BIULETYN Nr		1-2000		
	DATA WPROWADZENIA		Styczeń 2000 r.		
	MODEL CIĄGNIKA		MTZ-82	MTZ-82TS

ZMIANA STEROWANIA SKRZYNKĄ ROZDZIELCZĄ

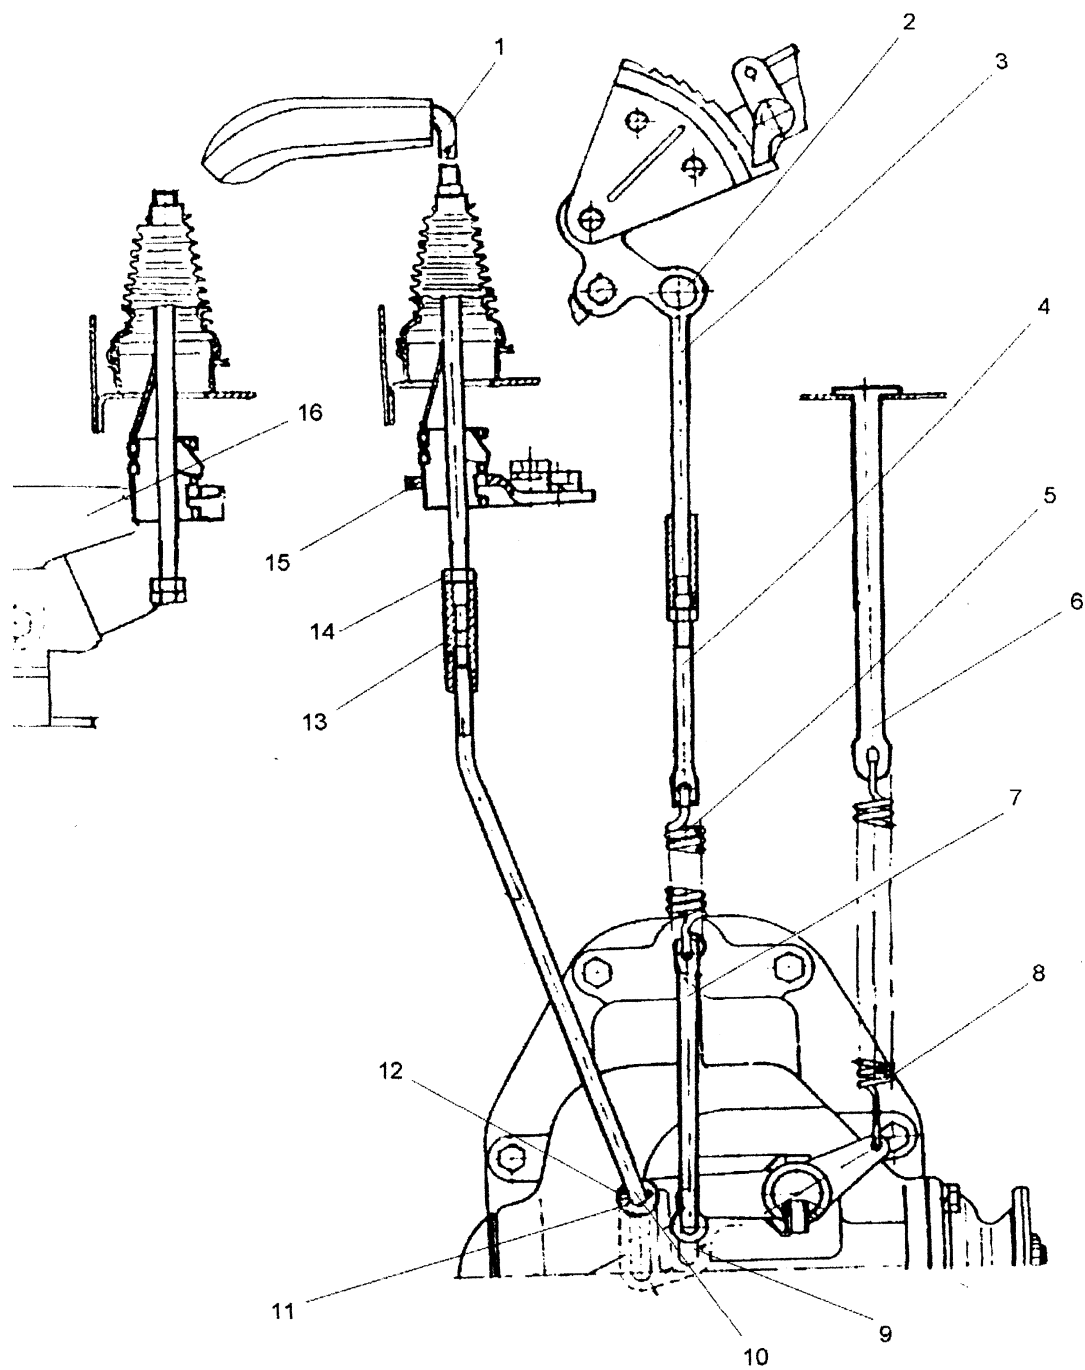
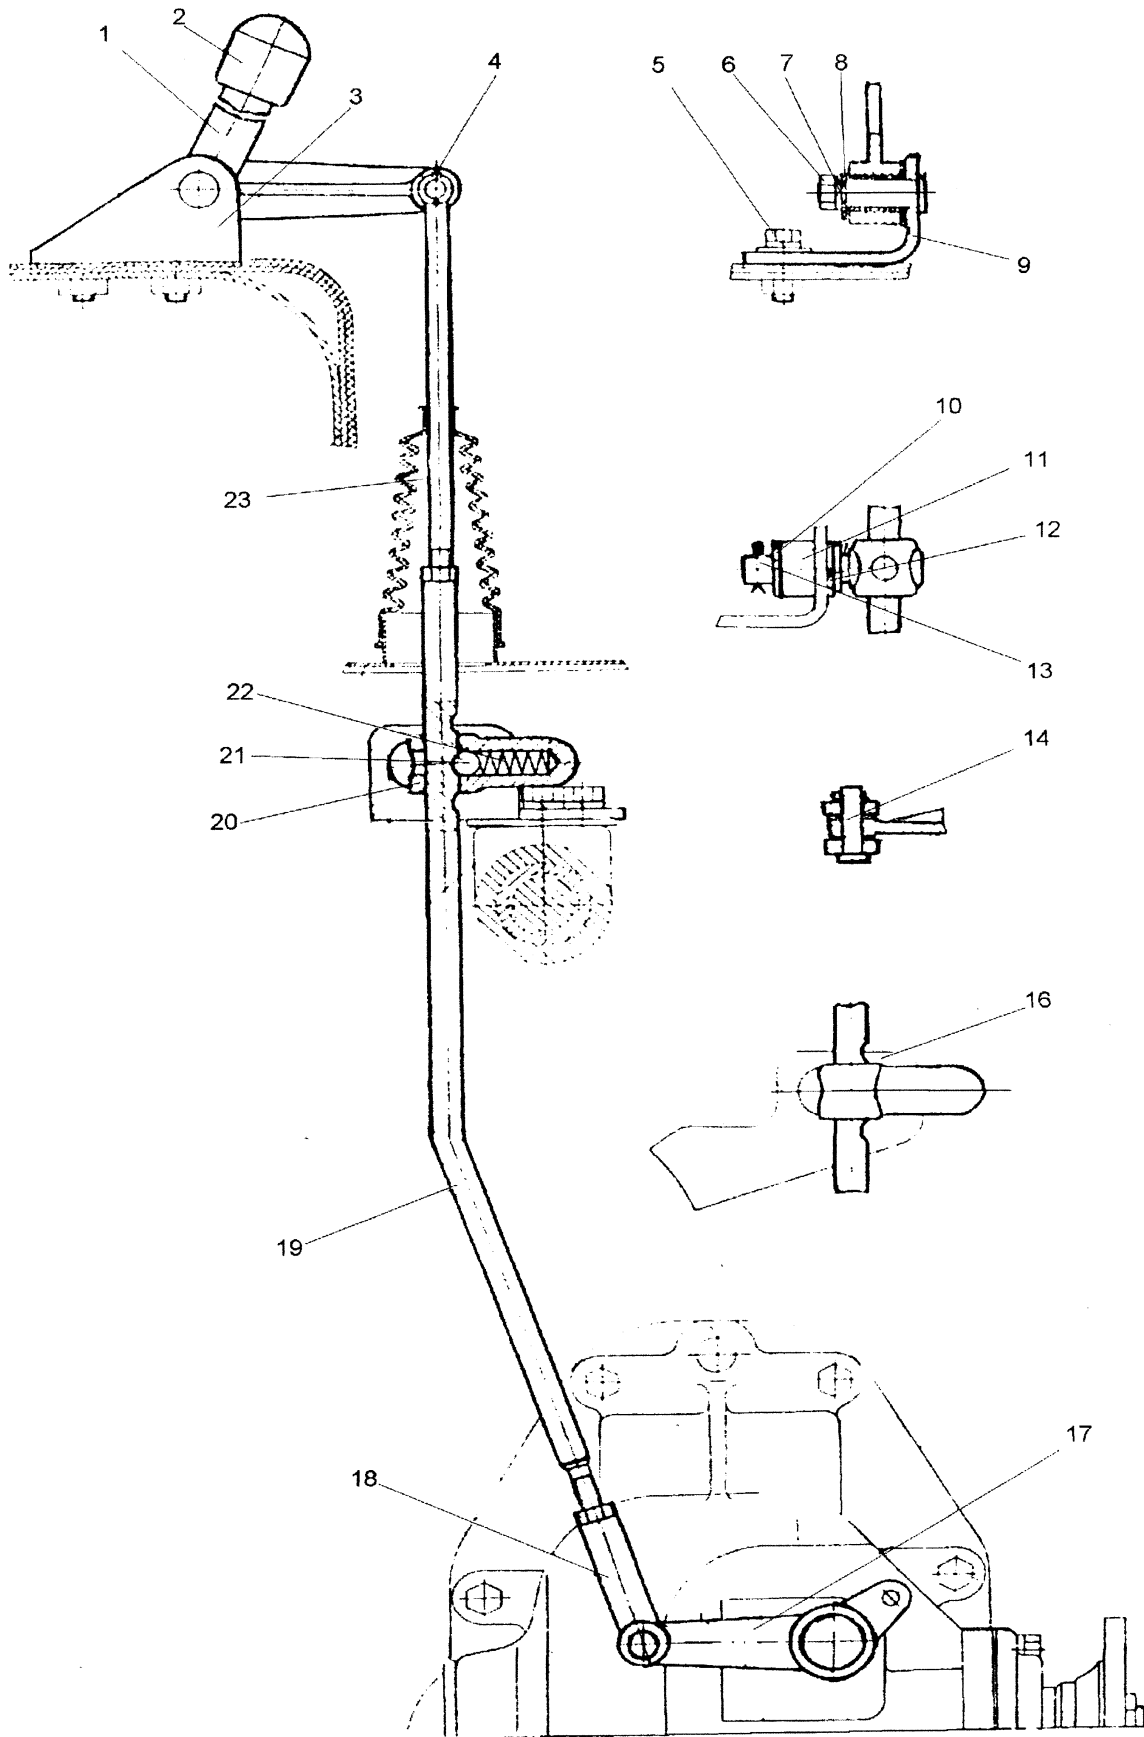
W celu zwiększenia komfortu i zmniejszenia przykładanej siły na dźwigni włączenia przedniego napędu wprowadzono zmianę mechanizmu sterowania skrzynką rozdzielczą .

Zmiana została wprowadzona w ciągnikach:

MTZ-82 od numeru 8961P

MTZ-82TS , 82TSA od numeru 01401S
